COMUNE DI MASSA

PARZIALE VARIANTE AL VIGENTE P.R.G.C. FINALIZZATA ALLA REALIZZAZIONE DI INTERVENTI DI  
RECUPERO E RIQUALIFICAZIONE

Elaborato n. 4 : N.T.A ( Nuovi articoli aggiunti) e SCHEMA D'INTERVENTO

**Parere dell'ufficio tecnico del genio civile in applicazione del Decreto P.G.R.T.  
53/R/11 – Norme del PAI Bacino Toscana Nord.**

**Tav. 8 - Carta delle aree a Pericolosità Idraulica**  
(Scala 1:2000)

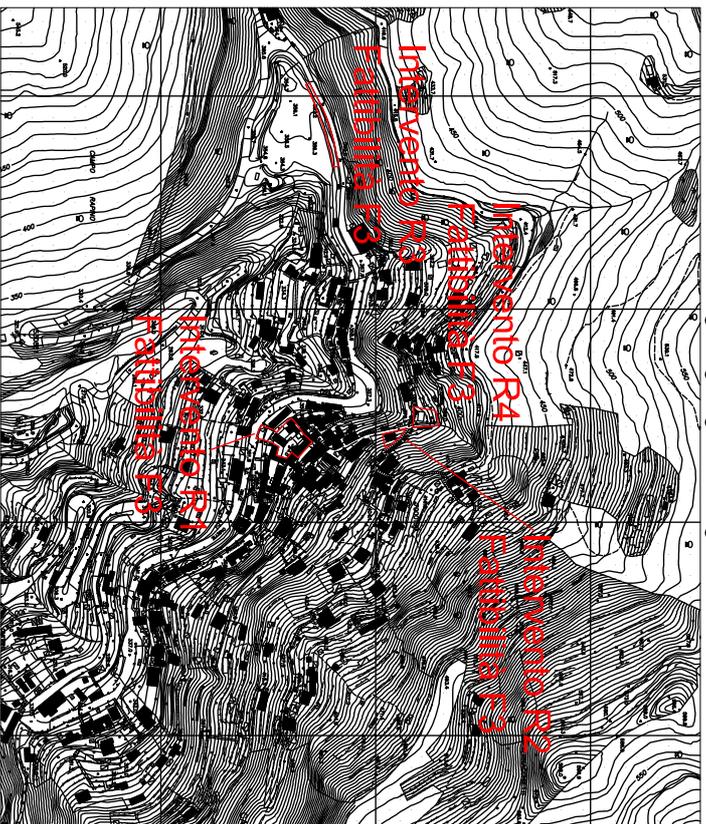
L'intervento R4 ricade nella cartografia presentata in II, ma l'istruttore ritiene che tale classificazione **non** del tutto **corretta** in base delle seguenti considerazioni:

- l'area ricade in G4 –PFME in quanto può essere interessata da fenomeni di debris flow anche a causa della sezione idraulica inadeguata della tombatura dell'impluvio morfologico ( non demaniale), che ha inizio subito a monte del piazzale interessato dall'intervento di cui trattasi;
- visto l'assetto dei luoghi e la geometria della tombatura, sulla base delle informazioni presentate, non si può escludere che si possano avere allagamenti per  $Tr < 30$ .

Per questo motivo l'istruttore propone per l'areale R4 una perimetrazione in I4, PIME nel PAI, che potrà essere modificata sulla base di idonei studi e/o a seguito di intervento di adeguamento idraulico.

**Pericolosità idraulica intervento R4:** L’intervento R4 ricade nella cartografia presentata in II, ma l’istruttore ritiene che tale classificazione non del tutto corretta in base delle seguenti considerazioni:

- l’area ricade in G4 –PFME in quanto può essere interessata da fenomeni di debris flow anche a causa della sezione idraulica inadeguata della tombatura dell’impluvio morfologico (non demaniale), che ha inizio subito a monte del piazzale interessato dall’intervento di cui trattasi;

- visto l’assetto dei luoghi e la geometria della tombatura, sulla base delle informazioni presentate, non si può escludere che si possano avere allagamenti per  $Tr < 30$ .

Per questo motivo l’istruttore propone per l’areale R4 una perimetrazione in I4, PIME nel PAI, che potrà essere modificata sulla base di idonei studi e/o a seguito di intervento di adeguamento idraulico.

- si ritiene corretta la modifica alla pericolosità idraulica proposta;
- si definisce la modifica della pericolosità idraulica dell'intervento R4, da I1 a I4;
- si stabilisce, conseguentemente la modifica della classe di fattibilità idraulica dell'intervento R4, da F1 a F3;

Recependo suddette modifiche, il sottoscritto suggerisce di inserire l’alveo dell’impluvio morfologico non demaniale che attraversa l’intervento R4 in pericolosità idraulica I4 (pericolosità idraulica molto elevata ai sensi del P.A.I., Bacino Toscana Nord) a partire dall’attraversamento della sovrastante strada comunale denominata Via dei Pini fino alla

confluenza del corso d'acqua nel sottostante "Canale delle Casette", torrente demaniale (inserito nel P.I.T. , D.C.R.T. n°58 del 02/07/2014) il cui alveo è a sua volta da considerare in pericolosità idraulica molto elevata o I4.

# Tav.10 - Carta della fattibilità

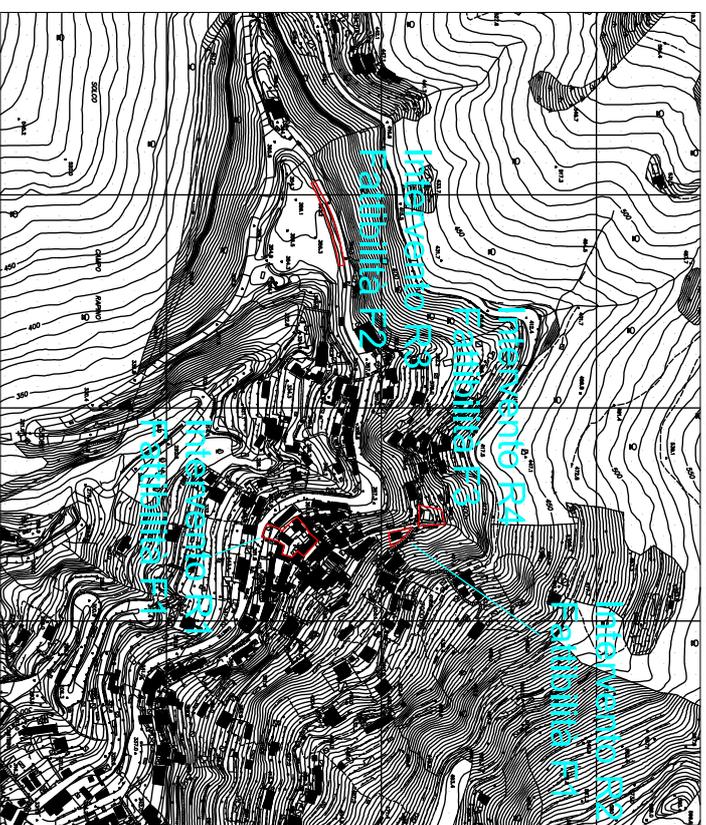
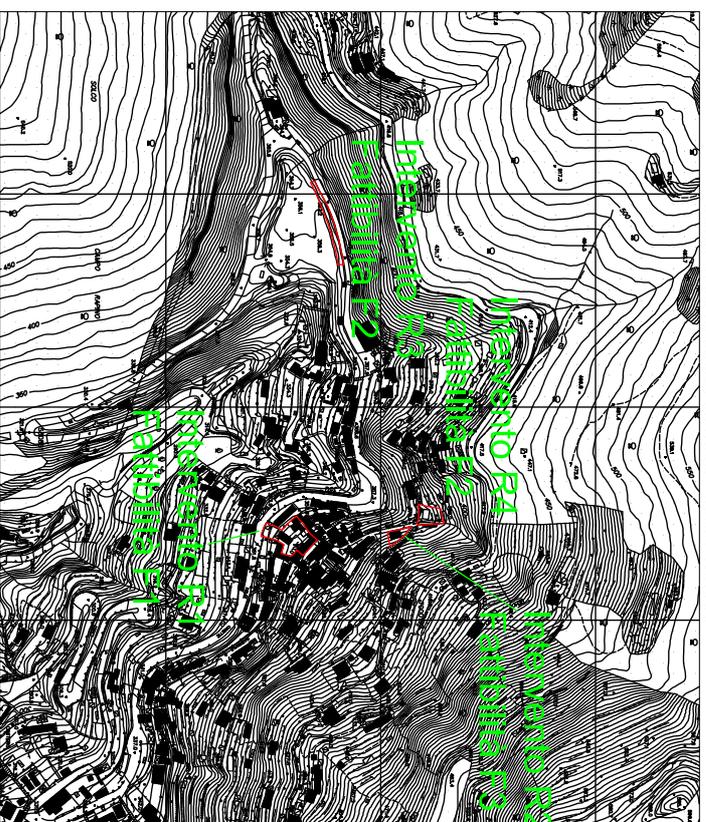
Fattibilità idraulica intervento R4: l’istruttore, viste le considerazioni che l’hanno indotto ad una modifica della pericolosità idraulica, ritiene opportuna la definizione di una classe di **fattibilità 3 - condizionata** all’esecuzione di uno specifico studio idrologico-idraulico e alla soluzione delle criticità idrauliche individuate, anche in considerazione del fatto che le acque esondate interessano la viabilità comunale che transita sul lato valle della R4.

Per quanto riguarda la fattibilità, alla luce delle modifiche suddette della pericolosità idraulica, si considera corretto l'inserimento dell'intervento R4 in fattibilità idraulica 3 – condizionata all'esecuzione di uno specifico studio idrologico-idraulico e alla soluzione delle criticità idrauliche individuate, anche in considerazione del fatto che le acque esondate interessano la viabilità comunale che transita sul lato valle dell'intervento R4.
